調 查 報 告

參、案由：台電公司核能一廠兩部機組在使用40年後，因商業運轉執照到期，面臨除役，除役工作之關鍵，係將反應爐心內使用過，仍具有高放射性之燃料棒退出，移至乾式貯存設施存放，始能進行後續拆除工程，惟該乾式貯存設施因相關法定程序未完成，迄今尚未啟用，致反應爐燃料棒仍未能退出。經查本院前就核能一廠廢燃料池集水槽疑有滲漏水且驗出放射性物質之虞，以及廢燃料池儲存空間爆滿致擺放過密，恐有輻射外洩危機等情乙案進行調查，並督促台電公司就乾式貯存計畫執行情形研謀因應措施，該調查案已於106年結案，至今事隔2年餘，乾式貯存設施仍未能啟用。究其延宕原因為何？中央及地方政府權責機關有無依法妥適處理？有深入調查之必要案。

四、原能會對「核一廠乾式貯存設施因應山腳斷層調查新事證耐震再檢核」說明

FIG. 12. Data Points Defining D versus γ Relationships for Gravelly Soils Based on Testing by Eight Investigators along with Best-Fit Curve and Standard Deviation Bounds for Data Set [Curves Defining Range of Data for Sands and Gravels (Seed et al. 1986) Shown for Comparison]

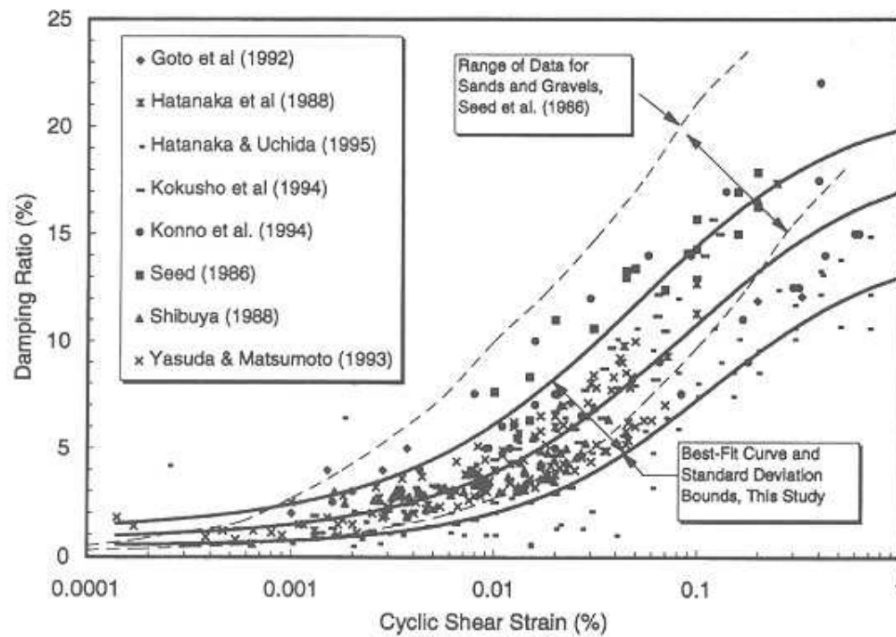
編號	F01-03-9	章節	3.2.2	頁碼	22	行數	5
第一次審查意見							
請補充說明表3.4之地盤阻尼比給定為0.01之引用依據。							
第一次審查意見答復說明							
因核一乾貯工址並未進行該場址土樣之動力性質試驗，無法得知該地層土壤於彈性狀態下(或極小剪應變下)之阻尼比值，故在此先假設其初始阻尼比為1%。按照圖3.21中Seed所建議之礫石層動態性質曲線，其阻尼比值1%所對應之剪應變約為 $3.0E-4$ ，應屬合理。							
第二次審查意見							
有關按圖3.21所進行之假設驗證，請進一步補充說明。							
第二次審查意見答復說明							
由於核一乾貯工址並未進行該場址現地土樣動力性質試驗，無法得知該地層土壤於彈性狀態下(或極小剪應變下)之阻尼比值，而使用地盤反應分析SHAKE程式需給定初始土壤阻尼比值(彈性狀態或極小剪應變狀態)，之後程式利用等值擬線性法計算土層有效剪應變，依給定之土壤動態性值曲線去疊算該有效應變時的土壤剪力模數值與阻尼值，直至收斂。因此，就大地工程專業判斷而言，針對本場址地層之礫石層與泥質砂岩層，假設其初始阻尼比為1%應屬合理；就整個地盤反應SHAKE程式分析流程而言，因最後土壤非線性性質結果會收斂至與有效剪應變相符之土壤動態性值-剪力模數值與阻尼值(參見表3.5(b))，各地層經疊算收斂後之礫石層有效阻尼比值均大於11.5% (換算有效剪應變為 $3E-3$)、岩層有效阻尼比值均大於1.4% (換算有效剪應變為 $1E-4$ 至 $9E-3$)，由此可知阻尼比初始值並不至於影響本工作分析結果太多，反而土壤動力性質隨剪應變變化之代表性才是影響分析結果的關鍵。							
第三次審查意見

- 同意答復。惟針對上述答復內容仍有兩點建議請再補充說明以強化內容
1. 有關答復說明提及「核一乾貯工址並未進行該場址土樣之動力性質試驗，...」，將使讀者誤解核一乾貯設施場址"未曾"進行過相關土壤動力試驗，請修訂並加強相關說明。
 2. 「就大地工程專業判斷而言……」等文字敘述，建議應將相關參考文獻納入。

1. 根據所收集之核一乾貯工址鄰近地質調查及鑽探試驗相關報告資料，台電公司曾於「營運中核能電廠補充地質調查」該計畫中針對核一廠廠區地層進行鑽探取樣及現地土樣動力性質試驗。但經本工作評估，由於該試驗土樣之土壤分類屬於粉土質砂(SM)及不良級配砂(SP)與核一乾貯場址覆蓋層中常見 SPT-N 值接近 50 之安山岩碎屑塊性質差異頗大，並不宜直接代表核一乾貯工址礫石層之動力性質，因此本工作仍採用原核一廠乾式貯存安全分析報告及先前各地震情境之核一乾貯再驗證工作所用之土壤動態性質曲線作為後續分析之用。詳細說明內容請參照報告 3.2.1 乾式貯存場址代表性地層參數 (page 19~21)。
2. 針對「就大地工程專業判斷而言……」等文字敘述，補充說明如下：
3. 根據 Rollins et al. (1998) “Shear modulus and damping relationships for gravels” 之論文，Rollins 學者等人蒐集前人研究針對礫石土樣之阻尼比隨剪應變增加之動態性值試驗結果(如下圖所示)，提出礫石在動態剪應變 $<0.001\%$ 範圍之平均阻尼比約為 1% 。另，於核一乾貯安全分析報告及相關計算書文件資料(ISFSI-04-CAL-02-06027-03)，在評估設計地震條件下的核一乾貯場址地盤受震反應分析，所採用之岩層初始阻尼比為 1% 。因此，就大地工程專業判斷而言，針對本場址地層之礫石層與泥質砂岩層，假設其初始阻尼比為 1% 應屬合理。依據地盤反應 SHAKE 程式分析流程，因最後土壤非線性性質結果會收斂至與有效剪應變相符之土壤動態剪力模數值與阻尼值(參見報告表 3.5(b))，各地層經疊算收斂後之礫石層有效阻尼比值均大於 11.5% (換算有效剪應變為 $3E-3$)、岩層有效阻尼比值均大於 1.4% (換算有效剪應變為 $1E-4$ 至 $9E-3$)，由此可知阻尼比初始值並不至於影響本工作分析結果太多，反而土壤動力性質隨剪應變變化之代表性才是影響分析結果的關鍵。

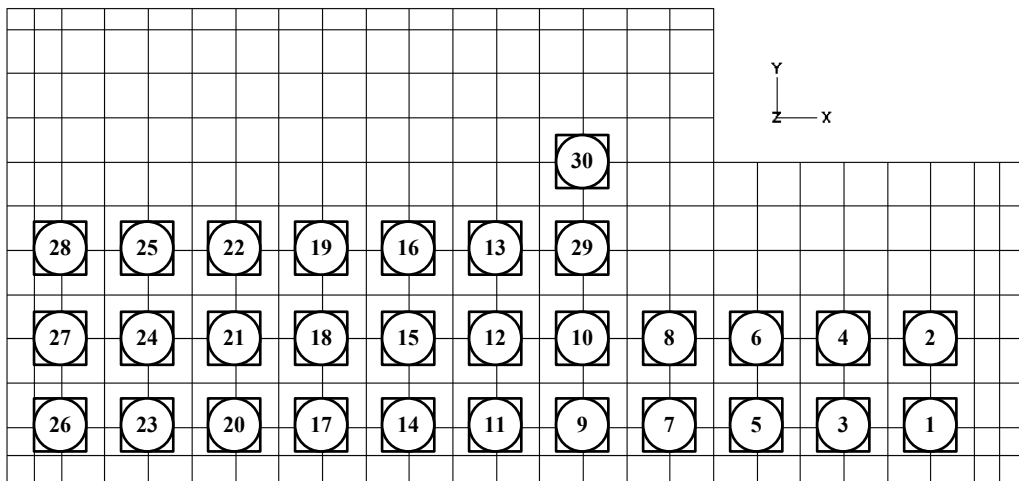
本報告之BE案例係選用17號護箱作代表，惟經核算，14號護箱之 R_{xy} 為1.203897g，大於17號護箱之 R_{xy} (1.203137g)。請說明選用17號護箱作代表之適合性並修正。

- 原第一次分析報告(採用地震歷時20 sec)之表3.8 BE案例分析所得之基座上各護箱位置最大加速度反應，皆為excel於小數點以下第四位數採四捨五入進位後所擷取之結果，經查驗後14號護箱完整 R_{xy} 值為1.203260、17號護箱完整 R_{xy} 值為1.203355，故在此BE案例選用17號護箱作為代表。完整表格資料如下所示

- 已針對本次報告之地震情境(地震總延時40 sec)重新評估分析所得之混凝土基座受震反應，根據報告表3.8之BE案例中各護箱所在位置之最大加速度反應輸出結果結果顯示，其中以17號護箱之 R_{xy} 為1.194g最高，因此挑選17號護箱作為BE案例代表性護箱運動位

比對原核一乾貯安全分析報告中各混凝土護箱配置(參見下圖)，可發現在兩次地震情境之分析結果，乾貯混凝土基座上最大加速度反應大都出現在14號、17號、20號護箱此三座護箱所在區域。原因應為基礎版形狀非對稱矩形，且護箱配置並非對稱、造成基座上重量分布不均之緣故。

圖2 第2次變更設計E-E斷面，牆背現況實測地形線與核定之水土保持計畫不一致

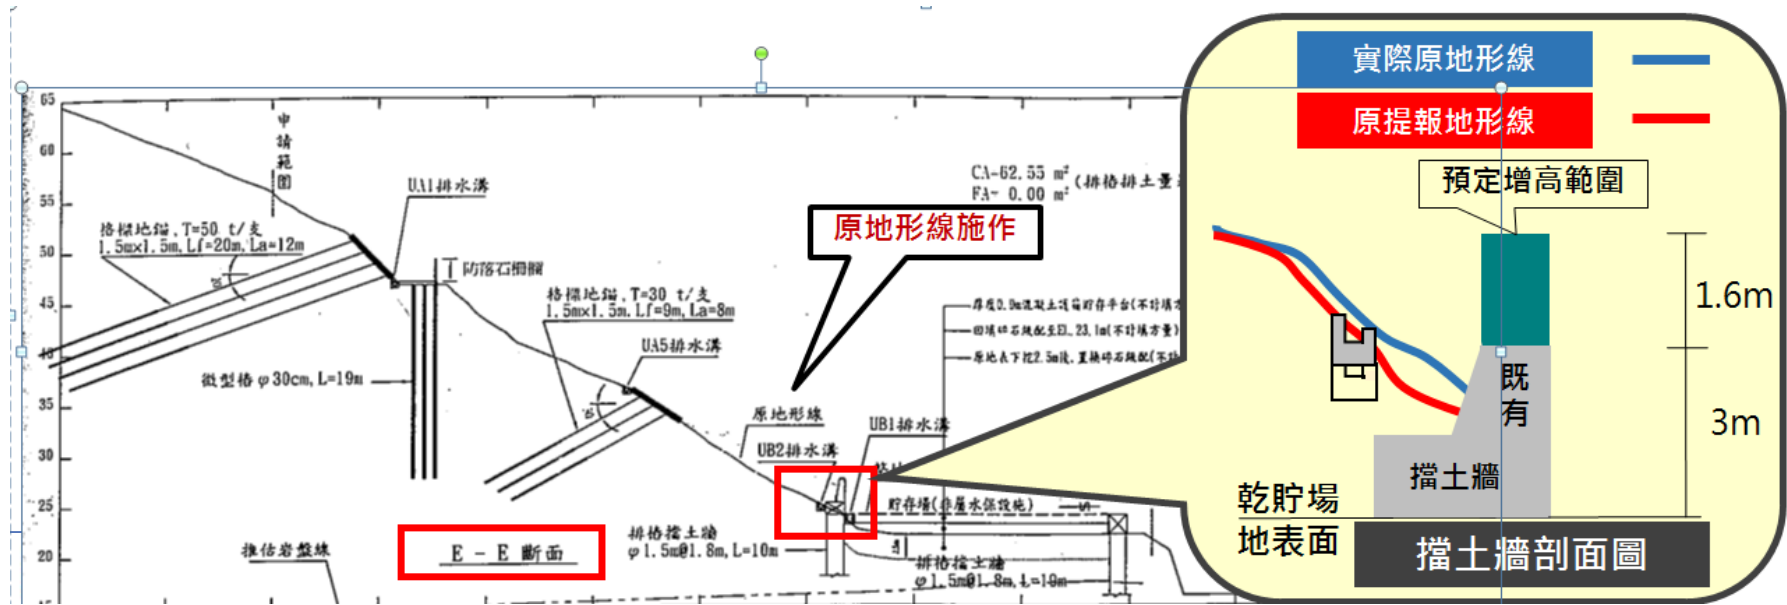
(1) 新北市政府於102年7月5日進行本案完工勘查，並於同年9月18日函示台電：「…水土保持計畫書中圖號5-4-2整地斷面圖(二)中，某一(E-E斷面)坡趾擋土排樁等措施，於牆背側現況實測地形線與核定之水土保持計畫不一致…」，如圖2。

(2) 台電於102年12月18日提出增高擋土牆之第2次變更設計送新北市府審查，歷經5年13次送審說明，因其中4項審查意見始終未獲新北市府核可均遭該府退件，至今新北市尚未核准變更，台電始終無核定的圖面遵循施工，以致雙方產生歧見。
